José Manuel Anasagasti Etxeita y Pedro María Anasagasti Etxeita, arquitectos, colegiados con los nº 1.054 y 1.322 en el Colegio Oficial de Arquitectos Vasco-Navarro con estudio profesional en General Concha, 1, entr. Izq. de Bilbao, a petición de la Comunidad de Propietarios de Alameda Urquijo, 48 de Bilbao, en relación a unas fisuras detectadas en la I.T.E., para dictaminar sobre el alcance de los daños y las reparaciones necesarias, a tal fin emiten el siguiente

DICTAMEN PERICIAL

Se nos pide que examinemos las fisuras del 1º dcha. y 5ºizq. por ser las que ofrecen más dudas respecto a su estado.

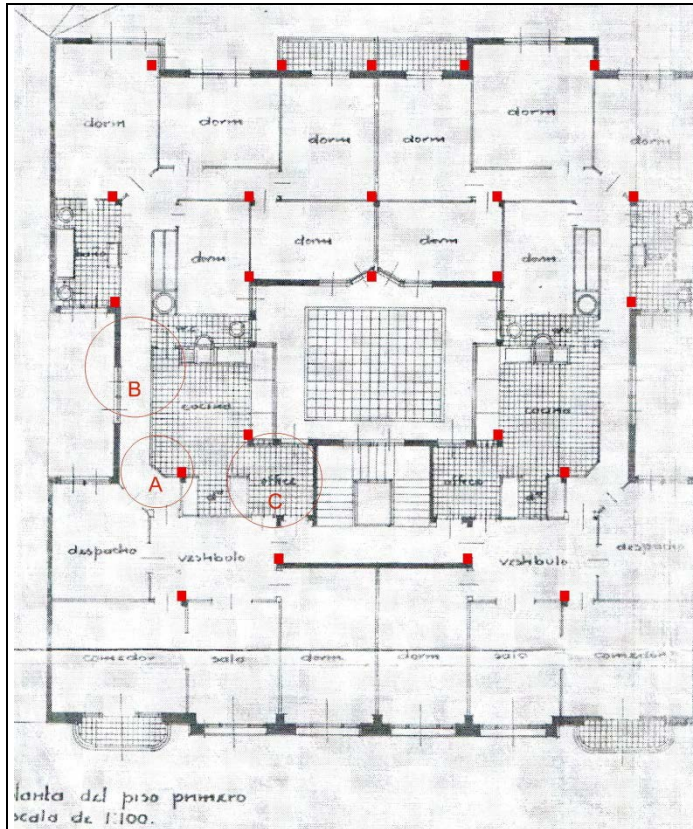
En estas 3 fotografías podemos observar las fisuras en cuestión las fotografías 2 y 3 están tomadas desde el Hall y pasillo y muestran el estado a ambos lados del chaflán.
La 4, a la izquierda, está tomada desde la cocina.

En albañilería este punto es complicado de ejecutar, los ladrillos son paralelepípedos de ángulos rectos y aquí se piden ángulos de 45°, lo cual implica que la trabazón de la fábrica es deficiente, las fisuras marcan el espesor de la fábrica y las líneas de unión entre ladrillos.

Por tanto no es necesario que se hayan producido grandes movimientos estructurales para generar las fisuras que se observan.

Hay que pensar también en la antigüedad del edificio y la tecnología de Hormigón armado disponible en la época, además, recientemente se han hecho obras de remodelación en la lonja inferior, lo que ha podido introducir pequeñas vibraciones que las han podido agravar ligeramente estas fisuras.

En el piso 1º dcha. el tabique se encuentra fisurado y el chaflán se ha movido porque está desajado de los otros dos tabiques.

Al tratarse de fisuras que pueden tener comportamiento dinámico para su tratamiento es preciso realizar una solución de sellado flexible que admita el ligero movimiento que posiblemente se pueda producir, sin acusarse en el revestimiento, hay multitud de productos apropiados a estos efectos, siendo sus técnicas de aplicación similares, es importante garantizar que los productos que se apliquen sean compatibles, por lo que es preferible que sean todos de la misma casa comercial y aplicarlos según los DIT correspondientes y de acuerdo a las recomendaciones de la casa.

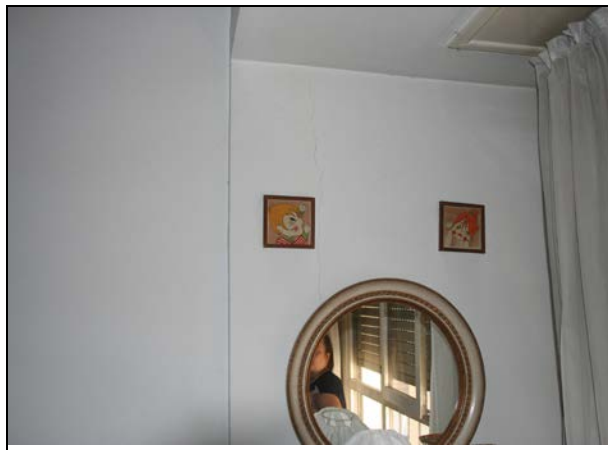
La propietaria nos indica unas supuestas fisuras por el exterior del mirador que en realidad resultan ser desprendimientos de pintura, que son mayores en la planta baja por la mayor acumulación del agua que va cogiendo la fachada

En cuanto a la fisura que se aprecia por el interior, dado que el balcón en este piso y el superior está cerrado, es posible también, y más probable, que la mayor acumulación de cargas de las fachadas en la punta del vuelo haya propiciado un poco de cabeceo, sin que ello revista mayor problema por ahora.

Dado que no conocemos el historial de fisuración y obras de este edificio, habrá de hacerse un seguimiento, dentro de las inspecciones que se prevean en el Plan de Uso y Mantenimiento del edificio.

En cuanto a la fisura del dormitorio del fondo de los pisos 1º izq y 5º izq. no es muy grande y a la vista de la configuración del edificio y la edad de la estructura entendemos que cabe dentro de la normalidad, habrá de realizarse un seguimiento específico en próximas ITEs y las que se

En lo que respecta a las fisuras en la zona de la fachada posterior consideramos imprescindible que se acometan obras de arreglo de dichas fachadas y de impermeabilización de los balcones y colocación de vierteaguas en los petos, dado que parece que el tratamiento de las aguas en la fachada no está correctamente realizado en todos los pisos, esa actuación garantizaría la mejor conservación de la estructura sin ninguna duda.
